**Nouvelle sortie rapide "Charlie 2"**  
**Projet Aéronautique 2018**

**Demande  
d'approbation des  
plans**

RET 04  
Projet 110139

**Interférences sur les installations de communication  
et de navigation du contrôle aérien**

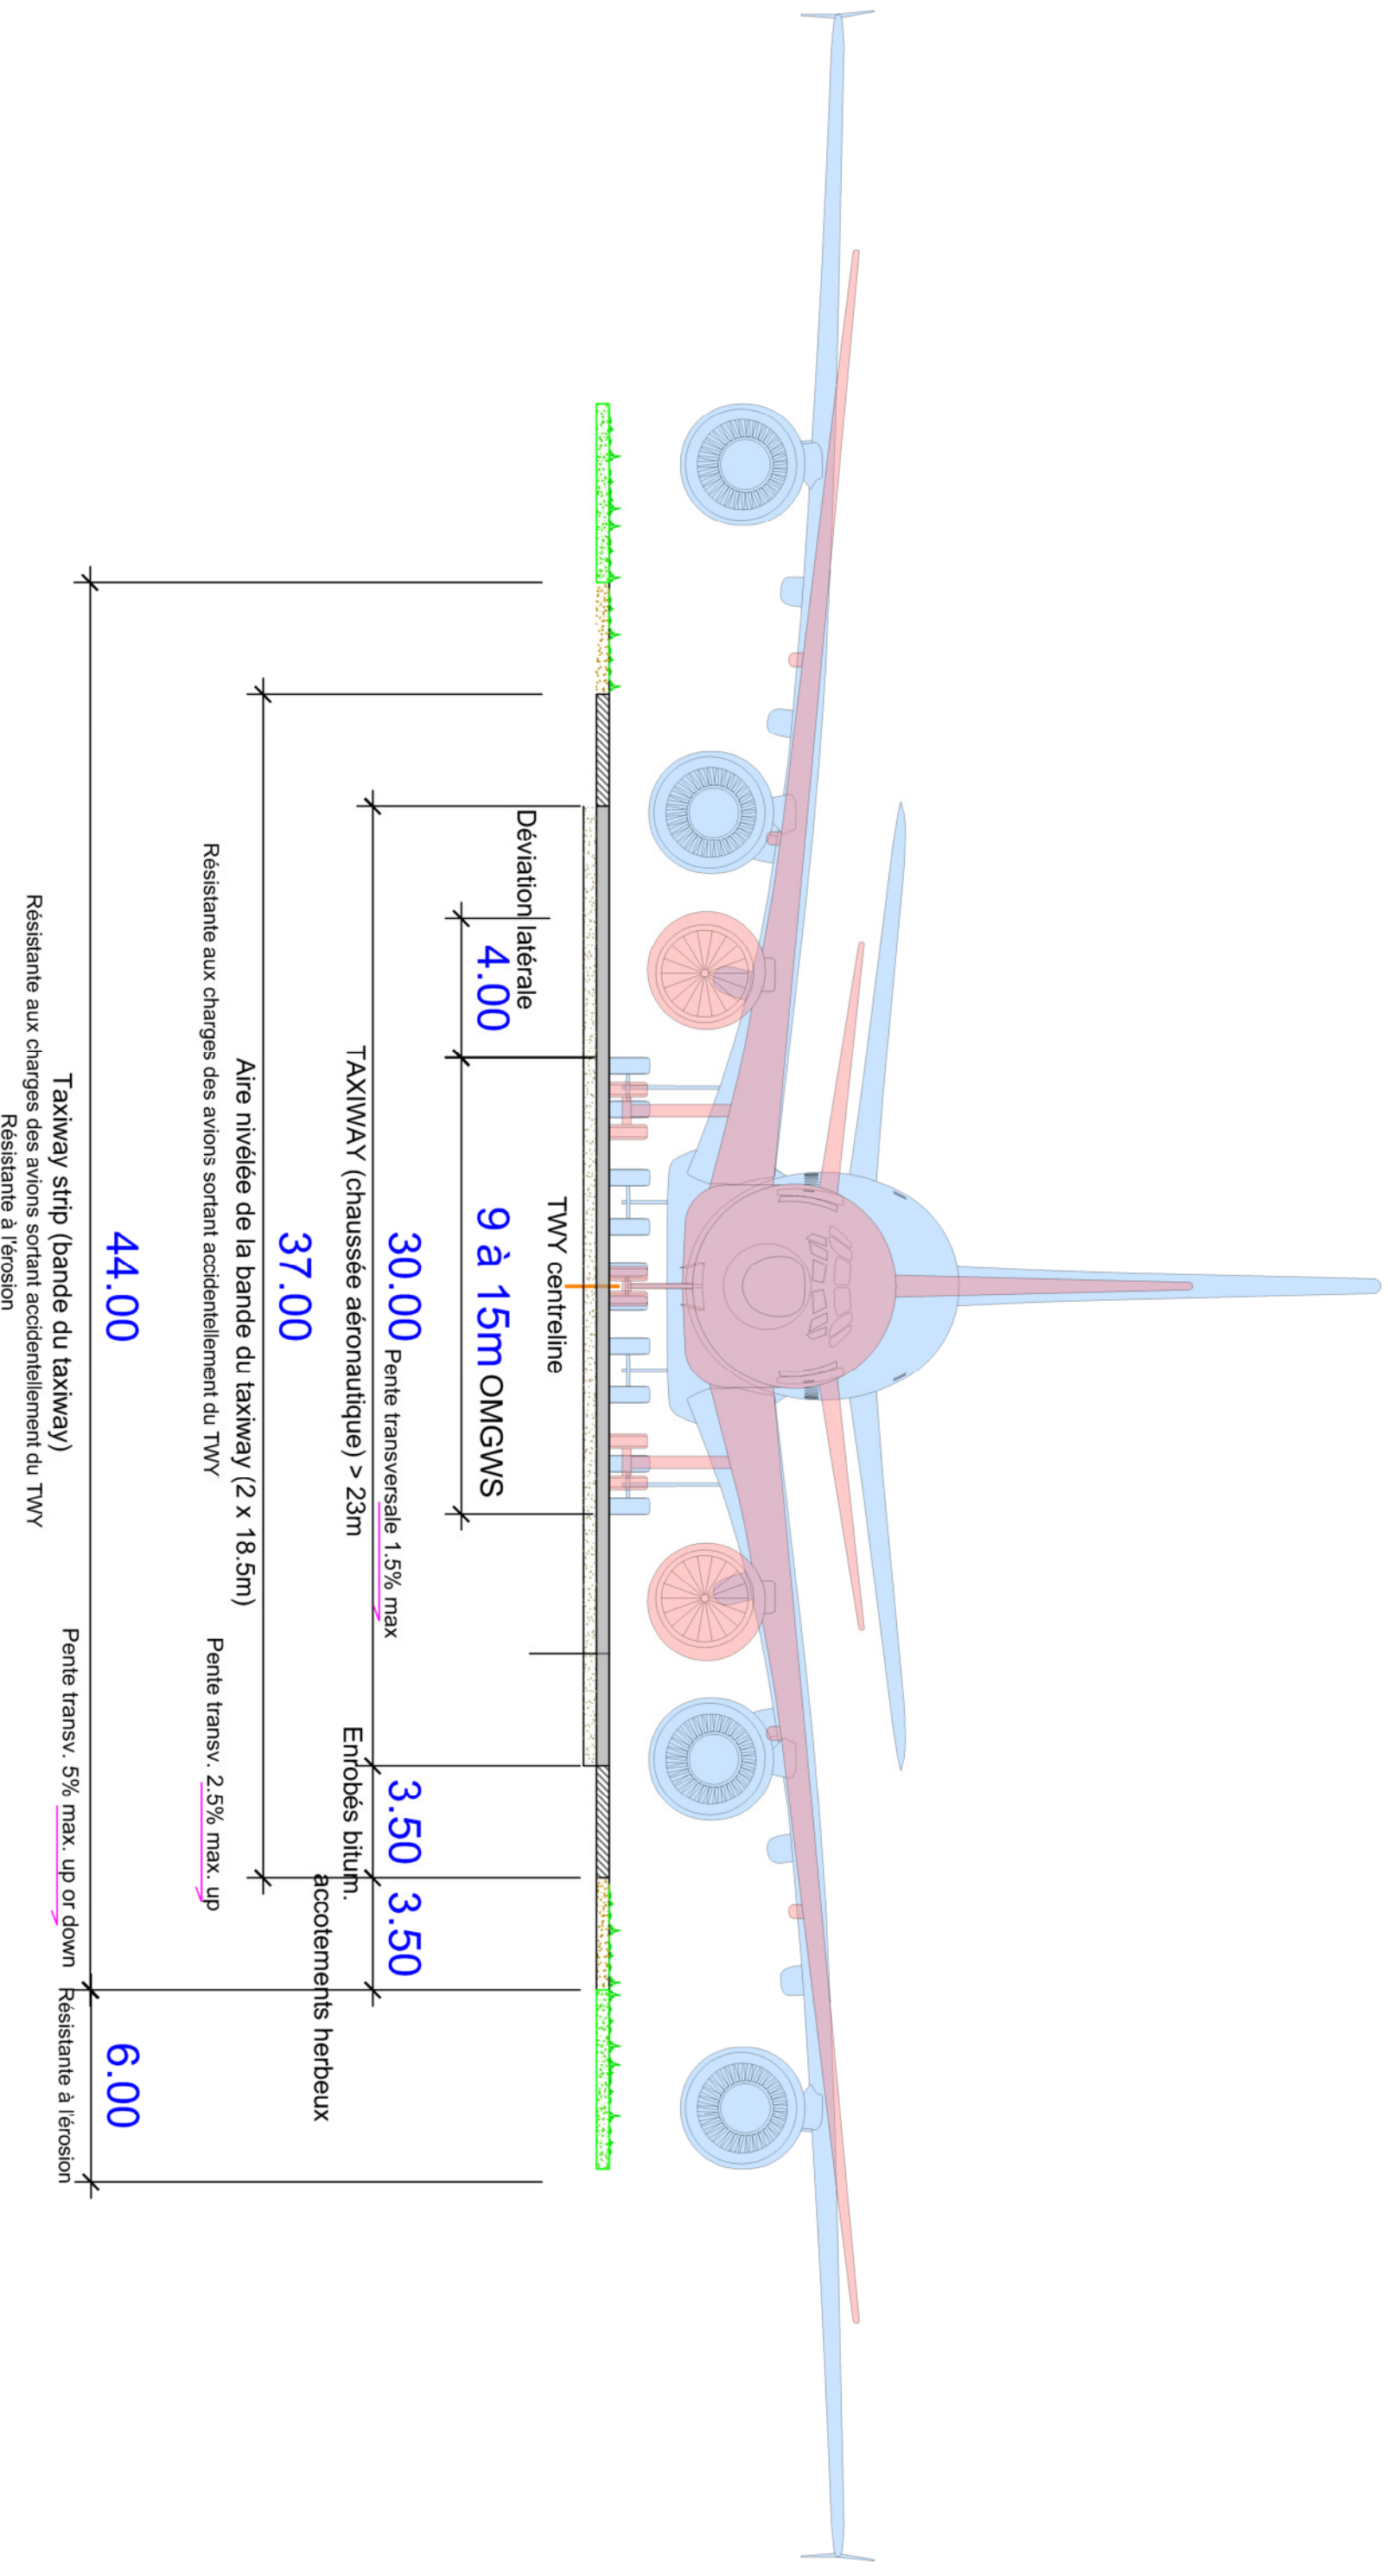
La largeur du taxiway est adapté aux normes EASA, soit : segment rectiligne du Taxiway et ses  
accotements de 44m (code F) constituée de 30m de dallage béton central, et deux bandes de  
3.5m en enrobés bitumineux plus 3.5m d'accotements stabilisés herbeux. Voir plan n°  
110139\_502\_EASA.

Plan N° 110139-503			
Lieu: ZVBC	Dessin: VBA/MRA	Echelle: SANS	Date: Décembre 2018
Références	Modifications	Direction infrastructures Service génie civil	
-	A ---	CP 100 1215 Genève 15	
-	B ---	Tél: (022) 717.72.01 ou (022) 717.73.90	
-	C ---

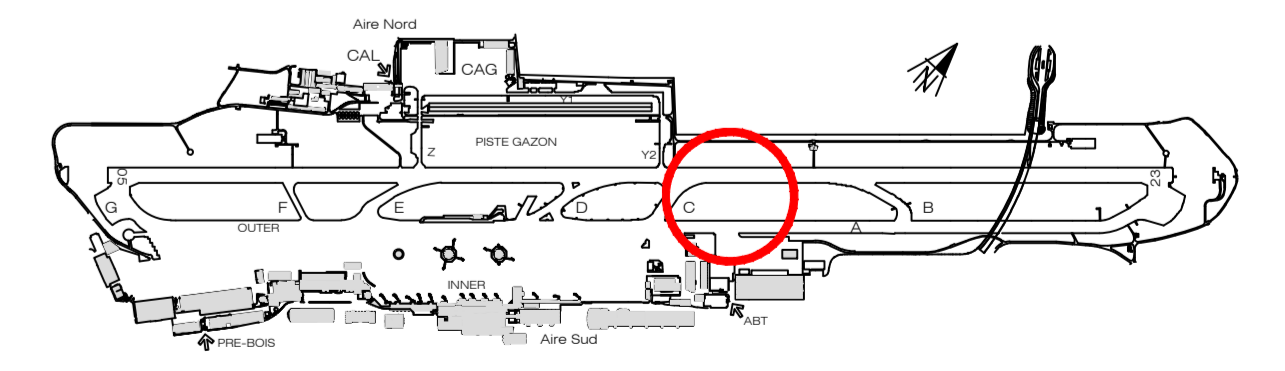
- En quoi ces nouveaux plans différent de l'étude de 2012 ?**[valentina.barbe]** le tracé axial du TWY C2 reste identique, c'est la largeur du TWY et ses accotements qui est réduite de 60m (selon OACI) à 44m (selon EASA). Pour les OLS (plan 503) la bande de piste a une largeur de 140m depuis l'axe de piste au lieu de 150m.
